## ZARZĄD DRÓG MIEJSKICH

Dotyczy: postępowania prowadzonego w trybie przetargu nieograniczonego na:  
**Wykonanie inwestycji pn.: „Przebudowa tzw. Placu Pięciu Rogów”.**

Nr postępowania ZDM/UM/DZP/63/PN/55/20.

Miasto Stołeczne Warszawa – Zarząd Dróg Miejskich na podstawie art. 38 ust.4 ustawy z dnia 29 stycznia 2004r. Prawo zamówień publicznych (Dz.U. z 2019r., poz. 1843 z późn. zm.), w związku z pytaniami otrzymanymi od uczestników postępowania odpowiada na pytania oraz dokonuje zmiany treści SIWZ poprzez zamieszczenie specyfikacji technicznej wykonania nawierzchni SST-PZT-454-2 oraz skorygowanych przedmiarów robót.

WIELKOFORMATOWA PŁYTA  
PRZEKRÓJ POPRZECZNY  
skala

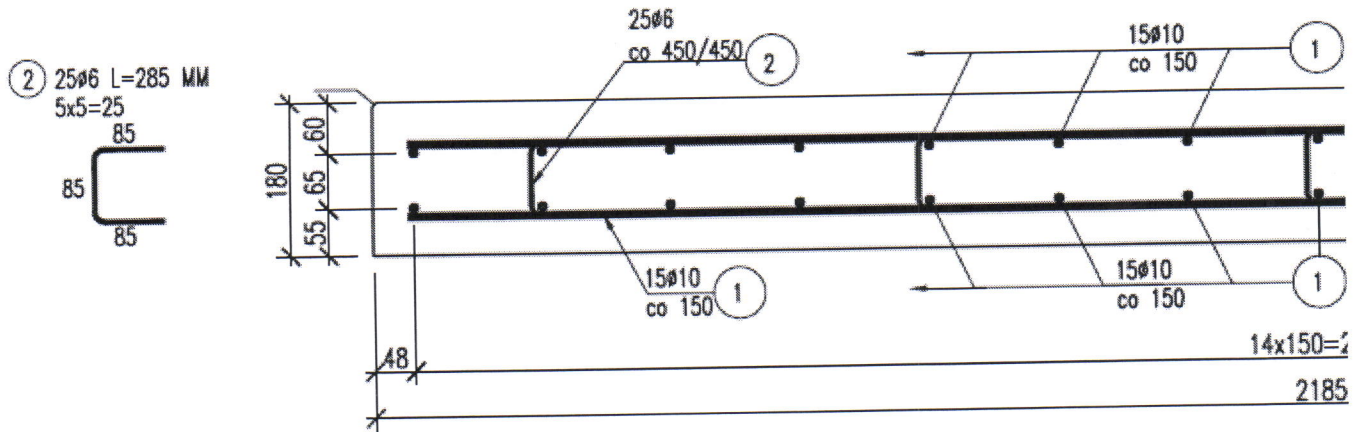
Prosimy o przedstawienie zbrojenia dla każdego wymiaru płyty tak jak na poniższym rysunku:
